【添付資料 14】 受入状況にかかる資料（2 月 20 日配膳室等調査対象）

No	23						
学校名		野田中学校					
現況給食方式		センター		配膳室床仕様		ウェット式	
調査実施日		平成22年10月6日		連絡先		担当教諭

No	9							
学校名		野田小学校						
現況給食方式		センター			配膳室床仕様		乾式	
調査実施日		平成22年10月6日			連絡先		担当教諭

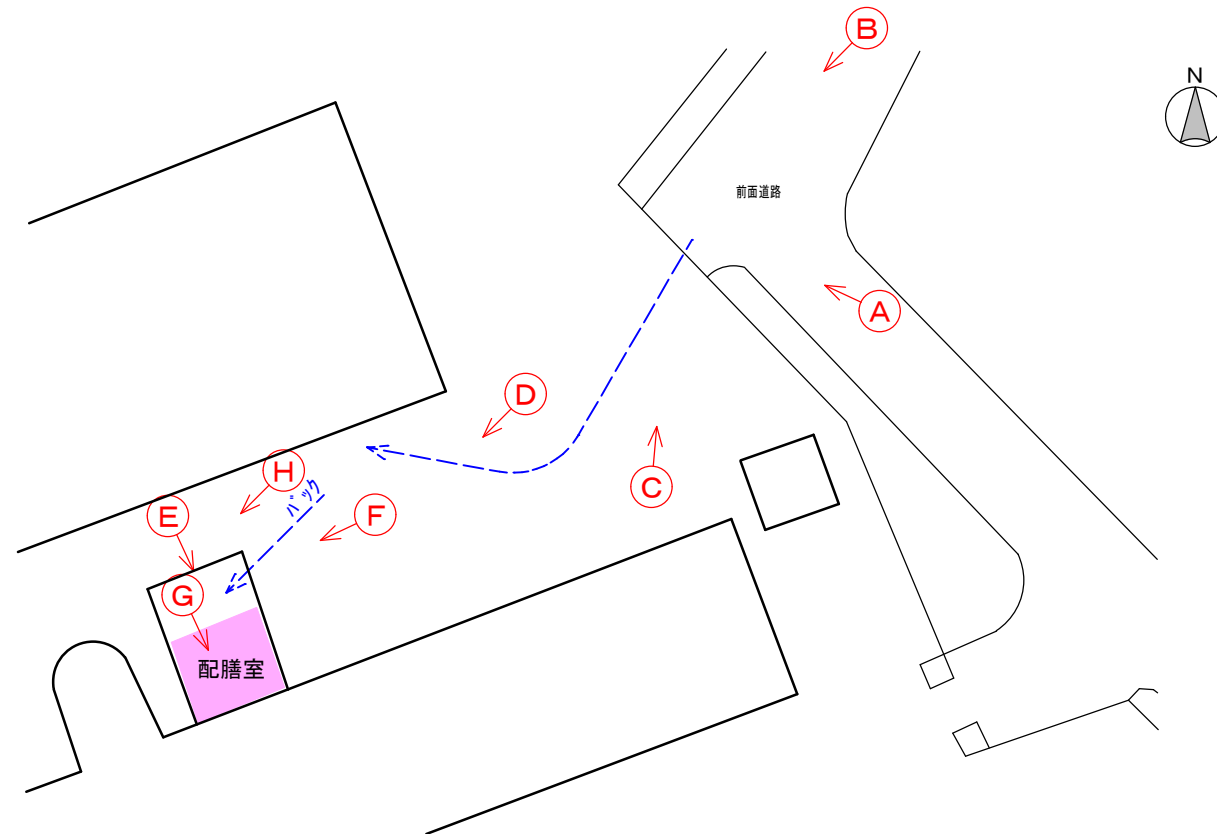
1.現況の給食方式について	備考
配膳室へ搬入された配送コンテナから生徒が直接取出し手運びしています。	
2.センター方式に移行する際必要と思われる主な改築内容	
3の検討結果による。	
3.その他検討を要する事項	
1) プラットホームに排水目皿しかなく、雨天時に水が溜まるので、排水枡又は排水溝を設置した方が衛生的に良いと思われます。(外部写真*1) 2) 配膳室の排水溝から臭気が上がってくるとの事ですので、トラップの改修を行った方が衛生的に良いと思われます。 3) コンテナ搬入口の網戸の上端に隙間が開いているため、修繕が必要です。	
4.学校からの伝達	
・汁物が入った食缶を生徒が運ぶ際、重過ぎるのではないかと職員が疑問を感じています。	
5.その他

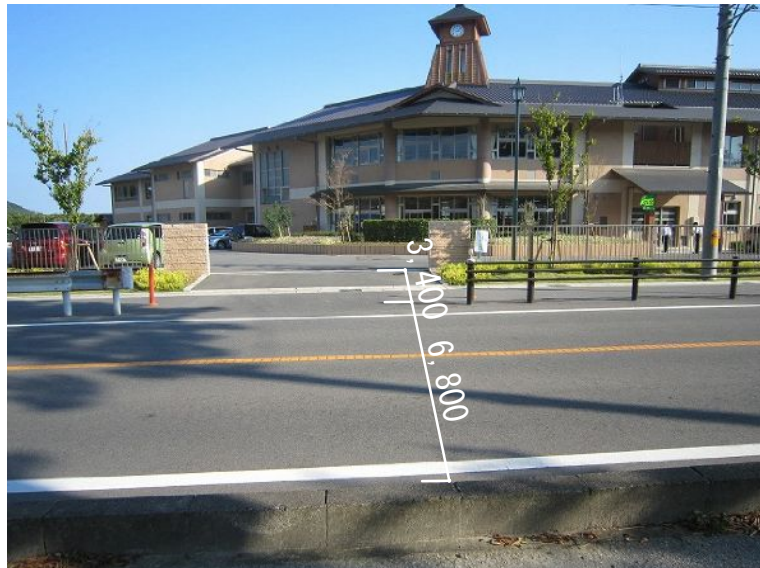
1.現況の給食方式について	備考
配膳室へ搬入された配送コンテナから児童が直接取出し、各教室へ手運びします。2階配膳室へは配送コンテナのままエレベーターにて職員が運び、そこで配送コンテナから児童が直接取出し、各教室へ手運びします。	
2.センター方式に移行する際必要と思われる主な改築内容	
3の検討結果による。	
3.その他検討を要する事項	
1) 梅雨時や夏に搬入口からハエや虫が入ってくる事が多々あるとの事ですので、搬入口に網戸を設置した方が衛生的に良いと思われます。(内部写真*1) 2) 廊下への出入口に網戸が設置されていないので、出入口扉を開放して使用する場合は、網戸を設置した方が衛生的に良いと思われます。 3) 牛乳配送者が配膳室の中まで下足で入り、その後床を消毒しているので、学校は衛生的に問題はないと考えているとの事ですが、靴の履替を行なった方が衛生的に良いと思われます。	
4.学校からの伝達	
・駐車スペースの床の勾配により、配送トラックの中で、コンテナが傾き心配しています。(外部写真*2)	
5.その他

No. 保 2 野田保育園外部写真

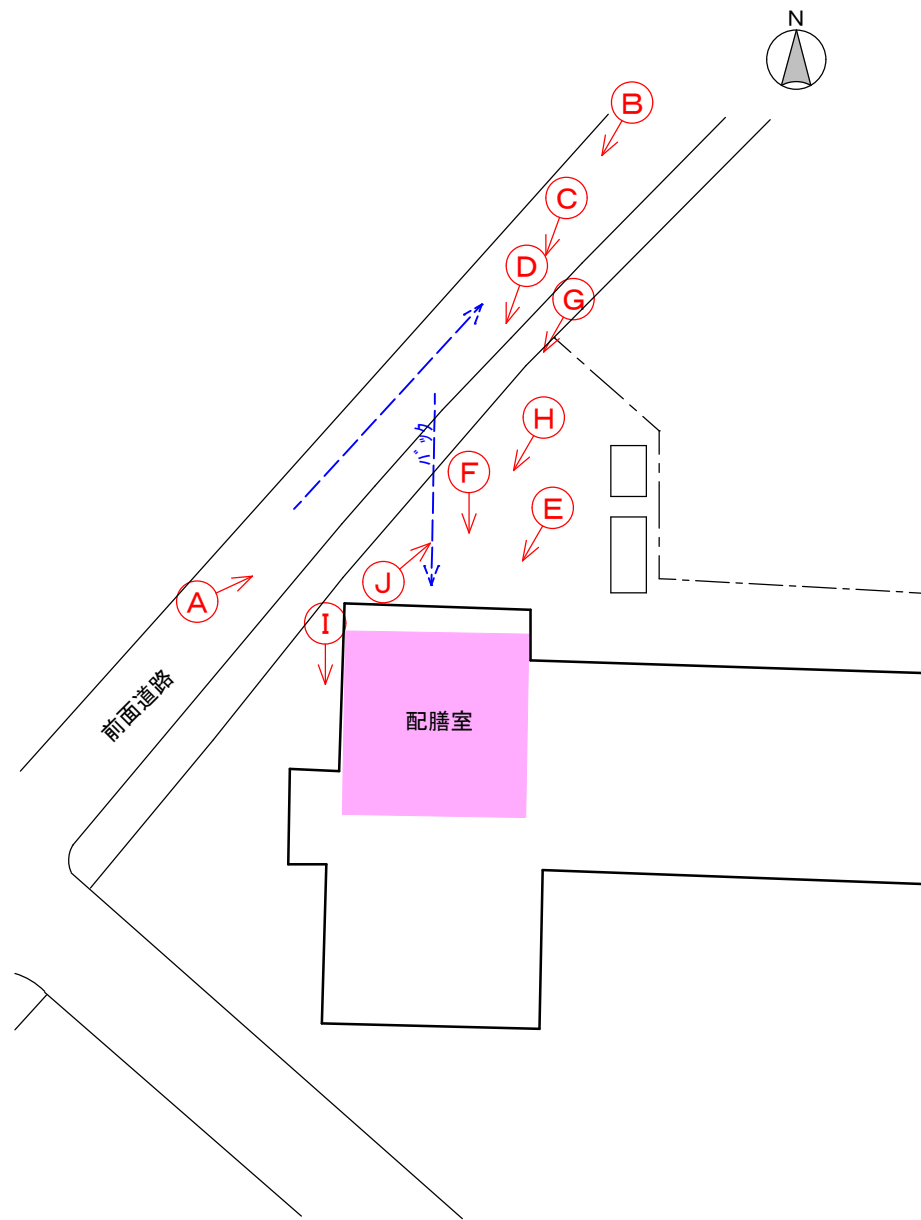
1.現況の給食方式について	備考
プラットホームで、食缶・食器等のみを取り出し、職員が手で配膳室に運び運搬台車へ積替えて各教室へ運んでいます。	
2.必要と思われる主な改築内容	
食缶・食器等の室内への搬入ルートは現在の食缶・食器等搬入口が使用できますが、配送コンテナを搬入するには、配膳室とプラットホームの段差(約11cm)の解消及び搬入口の拡大が必要です。また、その場合配膳室が手狭になるので、機能上支障にならないか検証が必要です。	
3.その他検討を要する事項	
1)屋外のプラットホームにて、食缶・食器等を配送コンテナから取出す為、やや不衛生と思われます。(外部写真*1) 2)配膳棚からの取出口がある前室が開園時はシャッターが開放されて吹きさらしとなる廊下と区画されていないためやや不衛生と思われます。(内部写真*2) 3)廊下への出入口に網戸が設置されていないので、出入口を開放して使用する場合は、網戸を設置した方が衛生的に良いと思われます。	
4.保育園からの伝達	
5.その他

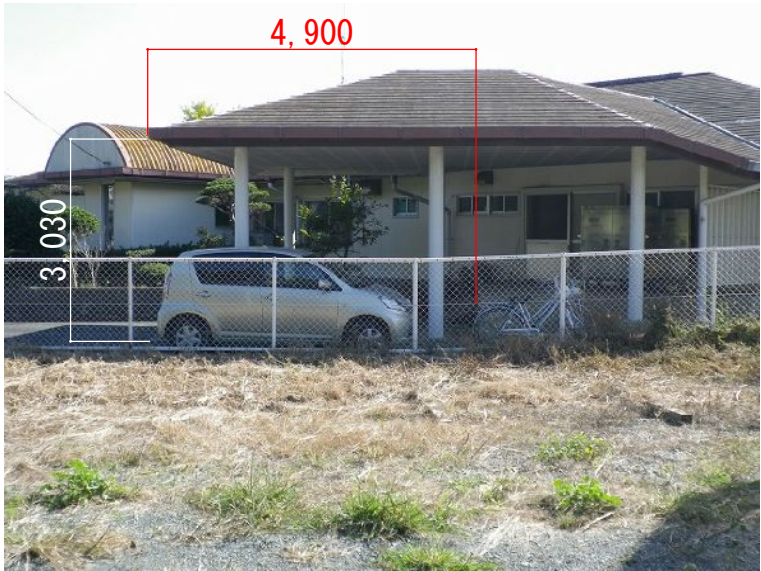
1.現況の給食方式について	備考
プラットホームに降ろされた配送コンテナから、プラットホームにて食缶・食器等を取出し、納入棚へ入れ配膳室側から取出し台車へ載せて各保育室まで用務員が運んでいます。	
2.必要と思われる主な改築内容	
・現在と同様に、プラットホームで配送コンテナから食缶・食器等を取出す場合は改築の必要はないと思われます。 ・配送コンテナを配膳室に搬入して食缶・食器等を取出す方が衛生的に良いと思われますが、その場合下記の2案が想定されます。 ＜A案＞ 現在の食缶等の搬入口から搬入する場合 ・納品棚を撤去の上、搬入口の設置が必要です。 ・配膳室が手狭になるので、機能上支障にならないか検証が必要です。 ＜B案＞ 現在の前室出入口から搬入する場合 ・どの場所で配送コンテナから食缶・食器等を取出すかによって、配膳棚の改修等の検討が必要です。	開口部の拡大については構造的なチェックが必要です。
3.その他検討を要する事項	
1) プラットホームの柱に配送トラックが接触した跡が多数有ります。緩衝材等の設置を検討した方が良いと思われます。(外部写真*1) 2) 換気フードに塗装の剥がれ及び錆びが有り、衛生上補修した方が良いと思われます。(内部写真*2) 3) 廊下への出入口に網戸が設置されていないので、出入口を開放して使用する場合は、網戸を設置した方が衛生的に良いと思われます。	
4.保育園からの伝達	
5.その他

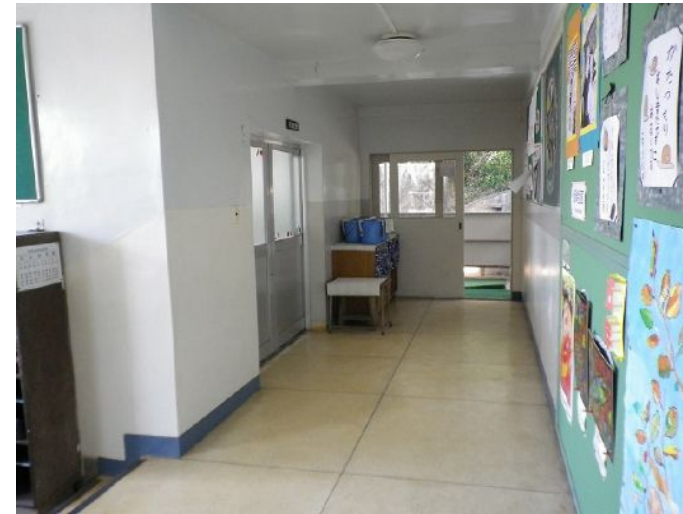
1.現況の給食方式について	備考
配膳室へ搬入された配送コンテナから児童が直接取出し、各教室へ手運びします。	
2.センター方式に移行する際必要と思われる主な改築内容	
3の検討結果による。	
3.その他検討を要する事項	
1) プラットホームの庇が高く奥行きが浅い為、配送トラックから配送コンテナを降ろす際雨に濡れるとの事ですので、何らかの対応が必要と思われます。 (外部写真*1) 2) 床のタイルが一部剥がれている為、衛生上補修を行った方が良いと思われます。 (内部写真*1) 3) 台風時西側外壁サッシ周りから雨が吹き込むとの事ですので、衛生上補修を行った方が良いと思われます。(内部写真*2) 4) 手洗いとシンクが兼用の為、手洗いを設置した方が衛生的と思われます。 5) 搬入口の網戸枠の隙間からダンゴ虫の侵入があるとの事ですので衛生上隙間処理を行なった方が良いと思われます。 6) 排水口からのゴキブリの侵入のおそれがあるとの事ですので、衛生上金網等の取付けを行った方が良いと思われます。	
4.学校からの伝達	
・床面のタイルが滑る為、児童が食缶を取出し運ぶ際、危険だと感じています。 (内部写真*3)	
5.その他

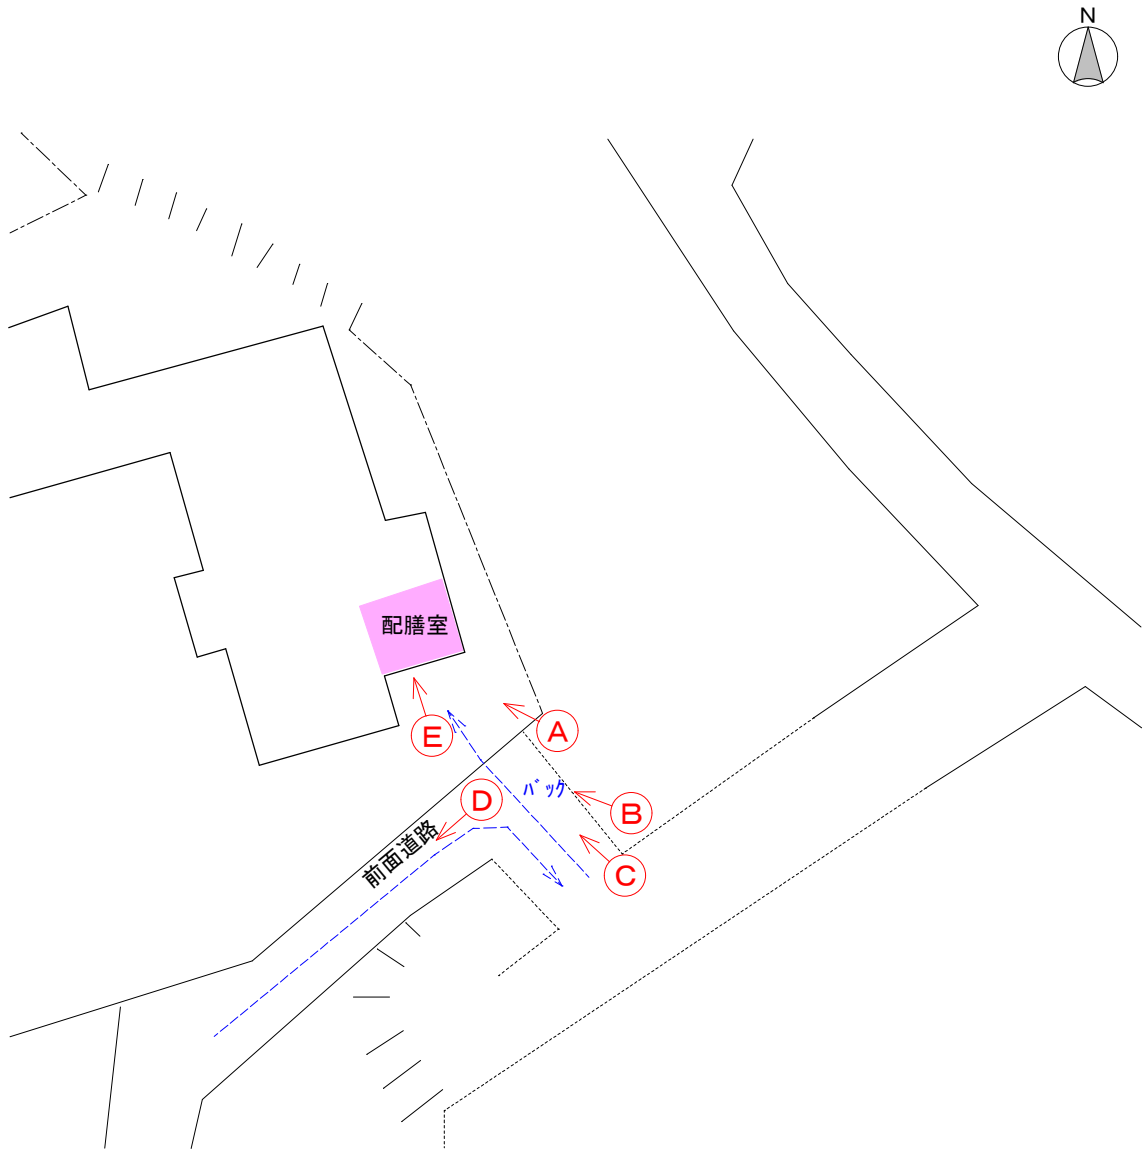
1.現況の給食方式について	備考
配膳室へ搬入された配送コンテナから運搬車へ積替えて各保育室まで用務員が運んでいます。	
2.必要と思われる主な改築内容	
3の検討結果による。	
3.その他検討を要する事項	
1)配膳室の壁の塗装が剥がれているところが有り衛生上補修をした方が良いと思われます。(内部写真*1) 2)配膳台車にブレーキが無く、保育園は危険だと感じていますので、ブレーキの取付けを行った方が、より安全に使用できると思われます。 3)コンテナ搬入口及び廊下への出入口に網戸が設置されていないので、搬入口及び出入口を開放して使用する場合は、網戸を設置した方が衛生的に良いと思われます。	
4.保育園からの伝達	
5.その他

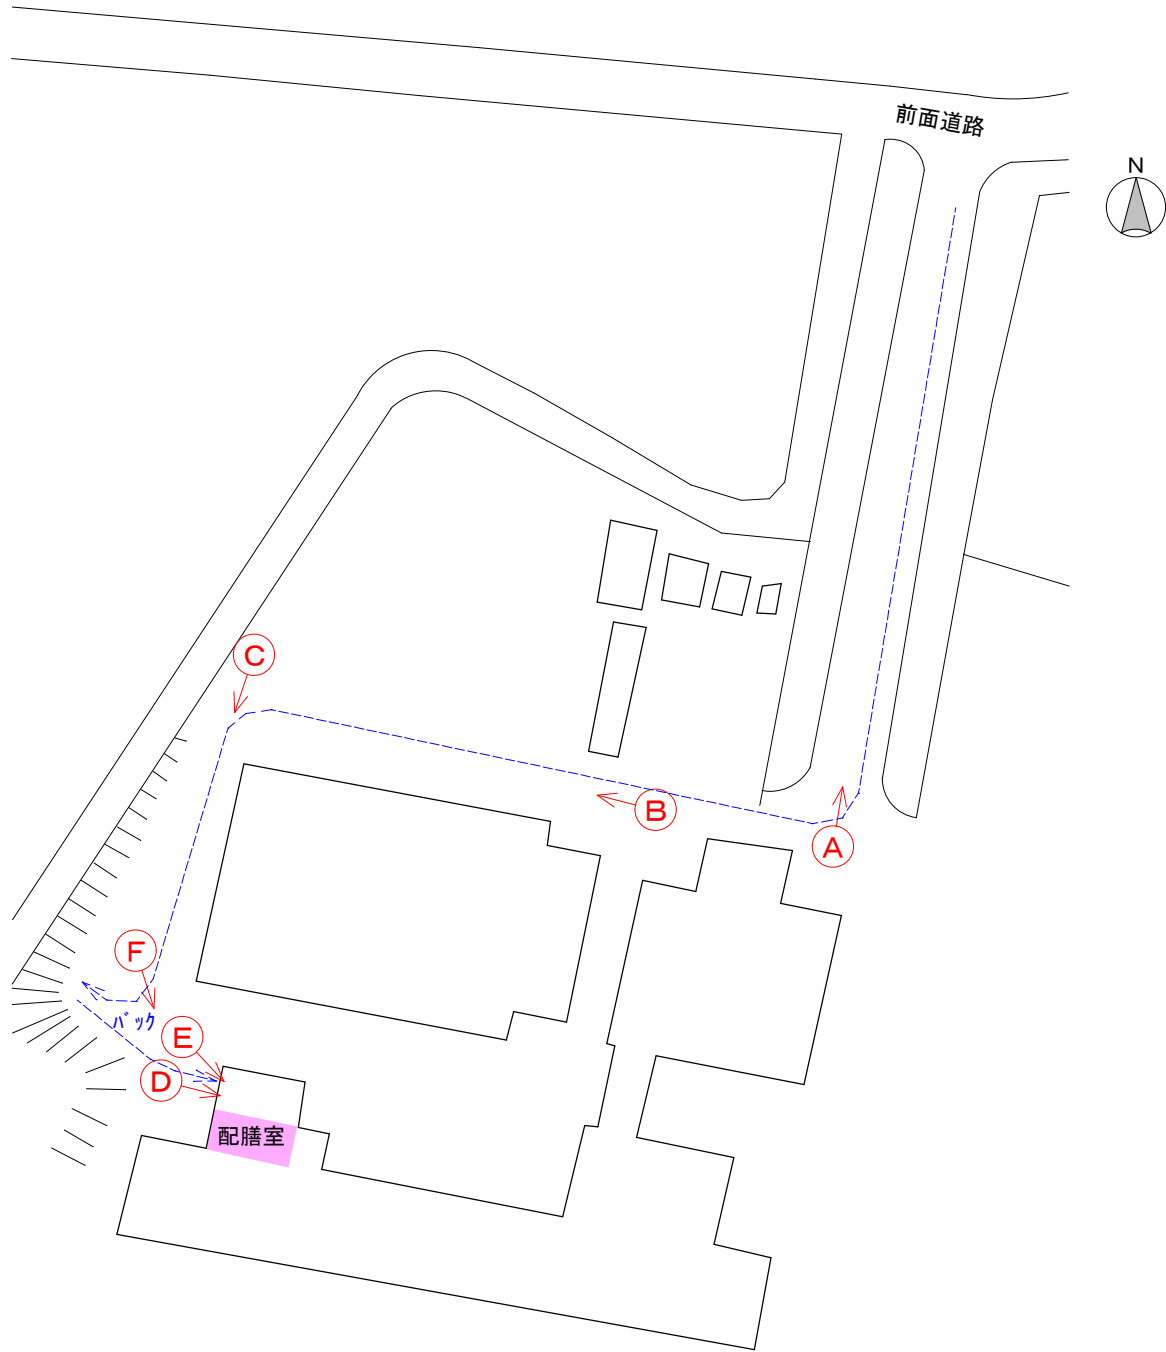
1.現況の給食方式について	備考
配膳室へ搬入された配送コンテナから児童が直接取出し、各教室へ手運びします。	
2.センター方式に移行する際必要と思われる主な改築内容	
3の検討結果による。	
3.その他検討を要する事項	
1)雨天時、プラットホームの床に雨水が溜まり、配送コンテナを搬入する際に、水を引き込んでしまう。また、強風雨の際はプラットホームの開口部から雨が吹き込み、配送コンテナを搬入する際に雨に濡れてしまうとの事ですので、何らかの対応を行なった方が衛生的に良いと思われます。(外部写真*1) 2)廊下側の出入口の扉と網戸の隙間からゴキブリ等の侵入が有ると思われます(聞取)ので、改修をした方が衛生的に良いと思われます。	
4.学校からの伝達	
・納入棚のサッシ周りからの隙間風が激しいと感じています。(内部写真*3)	
5.その他

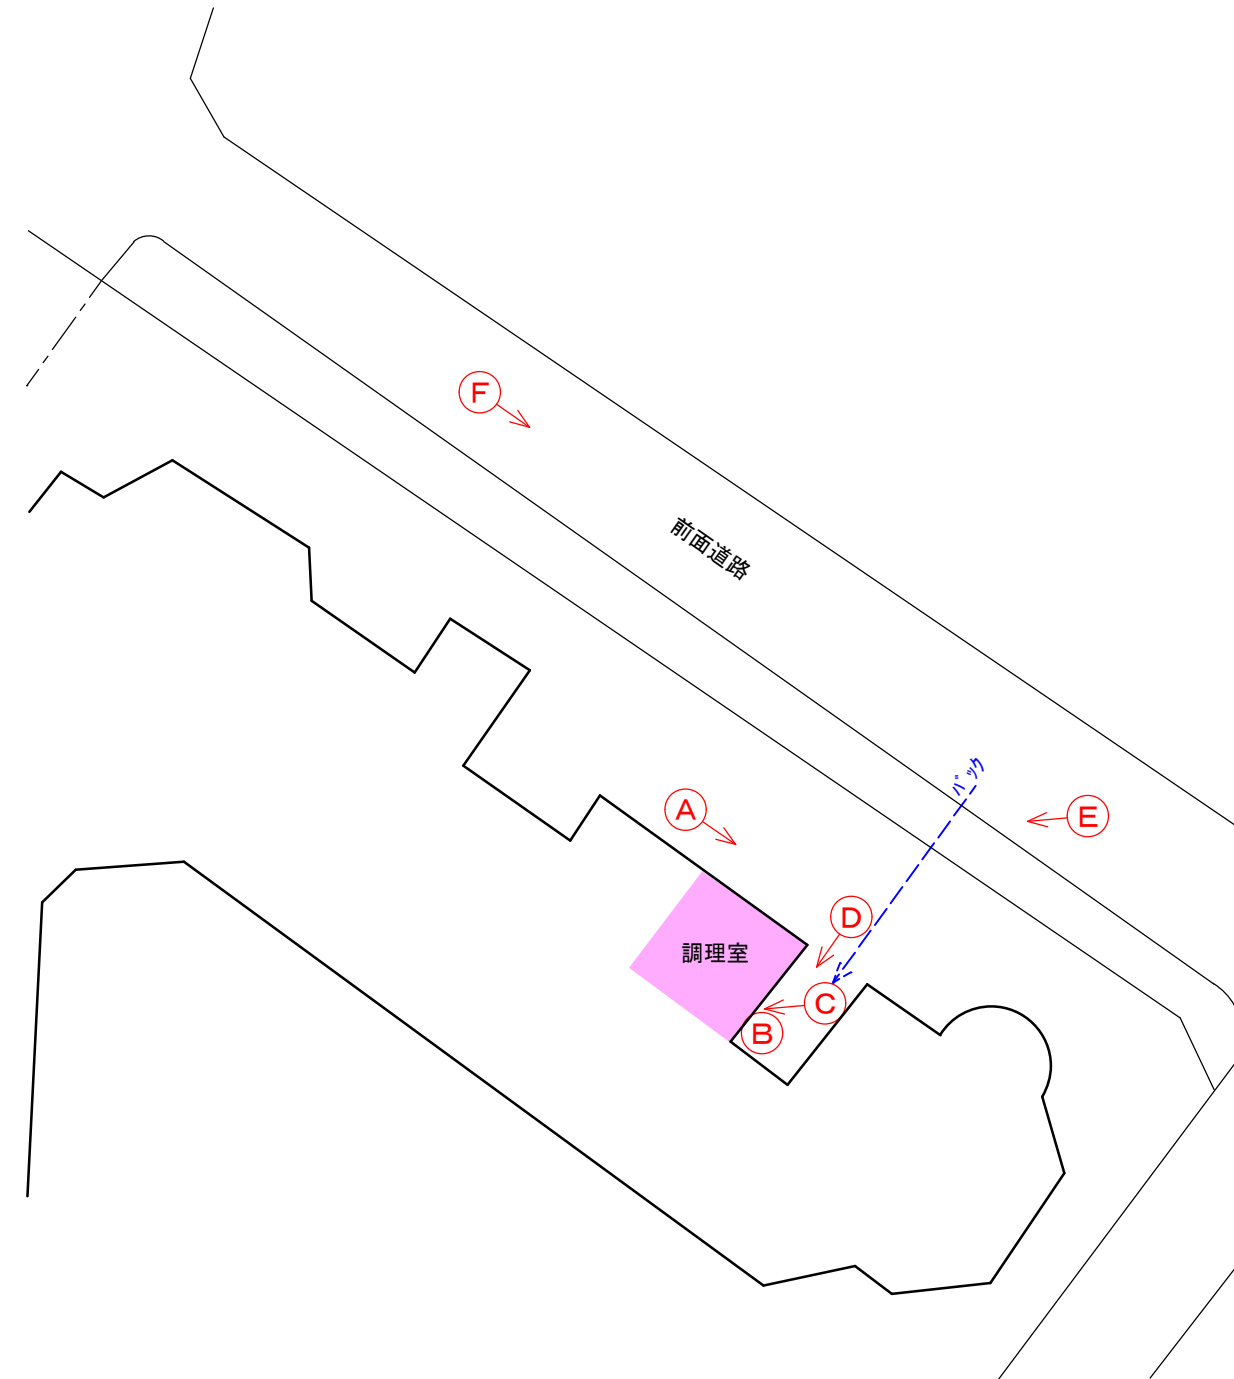
1.現況の給食方式について	備考
プラットフォームに降ろされた配送コンテナから食缶・食器等を取出し、職員が調理室に手で運び、台車へ載せ各保育室に職員が運びます。調理室に設置されている小荷物専用昇降機を利用して2階の配膳室から取出し各保育室へ台車を運びます。	
2.必要と思われる主な改築内容	
・現在と同様に、プラットフォームで配送コンテナから食缶・食器等を取出す場合は改築の必要はないと思われます。 ・配送コンテナを調理室に搬入して食缶・食器等を取出す方が衛生的に良いと思われますが、調理室の中に配膳スペースを確保できるか検討する必要があります。	
3.その他検討を要する事項	
1)屋外のプラットフォームにて、食缶・食等を配送コンテナから取出す為、やや不衛生と思われます。(外部写真*1) 2)食缶・食器等の搬入口に網戸が設置されていないので、搬入口を開放して使用する場合は、網戸を設置した方が衛生的に良いと思われます。	
4.保育園からの伝達	
・調理室に空調設備がない為、温度・湿度が高いと感じます。 ・冷蔵物の保存が重なった時に、冷蔵庫の容量が足りなくなる場合がある。	
5.その他
